# 1 ENERGYlink - Review bzgl. Identifikation/Prüflogik

## 1.1 Sammlung der Rückmeldungen

Das vorliegende Dokument enthält die gesammelten Rückmeldungen und Änderungsvorschläge zu der Beschreibung (20190919 ENERGYlink Erläuterung Prüflogiken\_V1.0.pdf) und den Flussdiagrammen der Prüflogik im ZPID- und ANL-Prozess (ENERGYlink Prüflogik ANL V1.0.pdf, ENERGYlink Prüflogik ZPID V1.0.pdf), welche bis inkl. 31.10.2019 bei den Verrechnungsstellen eingelangt sind.

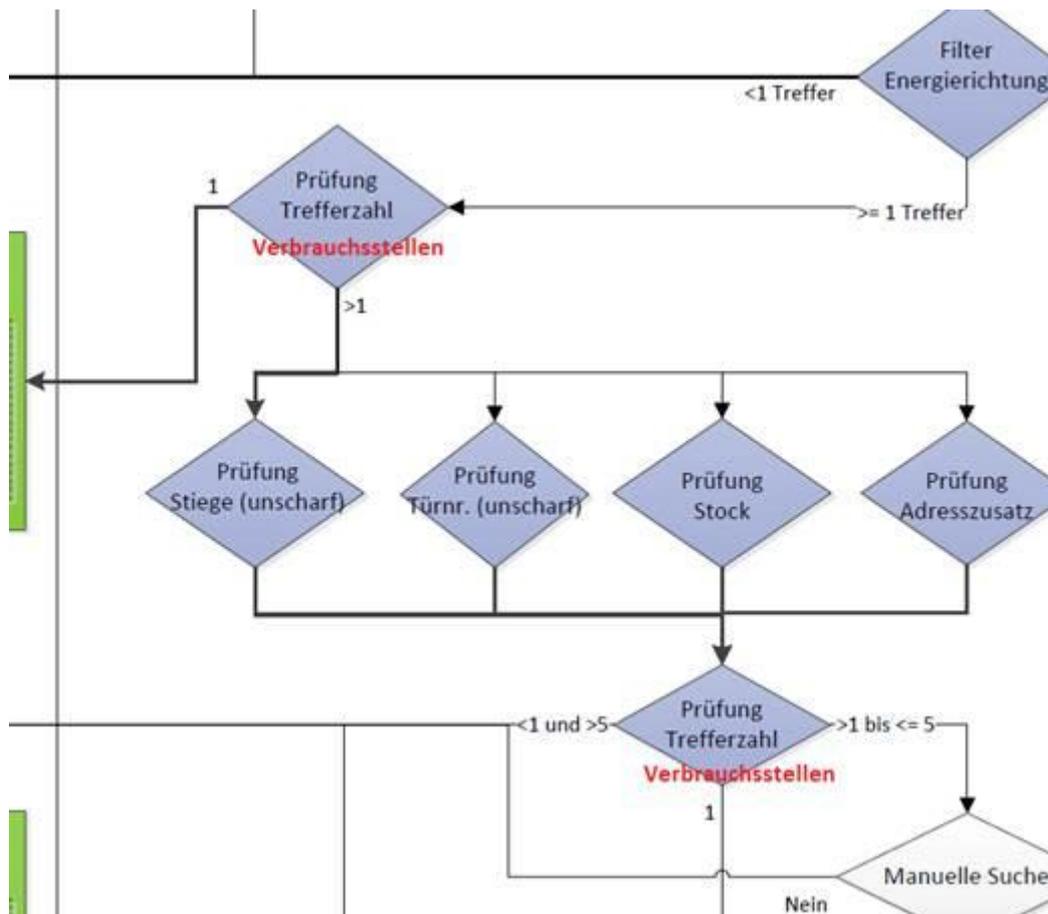
- Ablaufplan Prüflogik ANL:

o In Variante 1 fehlt die Unterscheidung für „alle ZP zur Anlagenadresse“

o In Variante 2: Auch hier Differenzierung notwendig, ob bei mehreren Treffern eine eindeutige VS oder mehrere VS in der Trefferliste vorhanden sind

Die Entscheidung zur Ausgabe weiterer ZP wurde in den ausgeschickten Diagrammen ZPID und ANL vom September noch nicht vollständig berücksichtigt und wird entsprechend der Aufzählung unter Punkt 1.6 Hinweise eingearbeitet.

Diesbezüglich werden bei der Beschreibung zur Suchlogik und den beiden Diagrammen folgende (bereits aktuell gültige) Punkte berücksichtigt:

- In der FEHLER ANL ist es vorgesehen, dass neben dem ResponseCode 2 [Anlagenadresse nicht eindeutig identifiziert] zusätzlich auch der Block „DeliveryAddressData“ sowie „MeteringPointData“ (mit CaseId 001, 002, usw.) retour geliefert werden kann (optional).
- In der FEHLER ZPID wird nur der ResponseCode übermittelt, der Block „DeliveryAddressData“ und „MeteringPointData“ jedoch nicht.
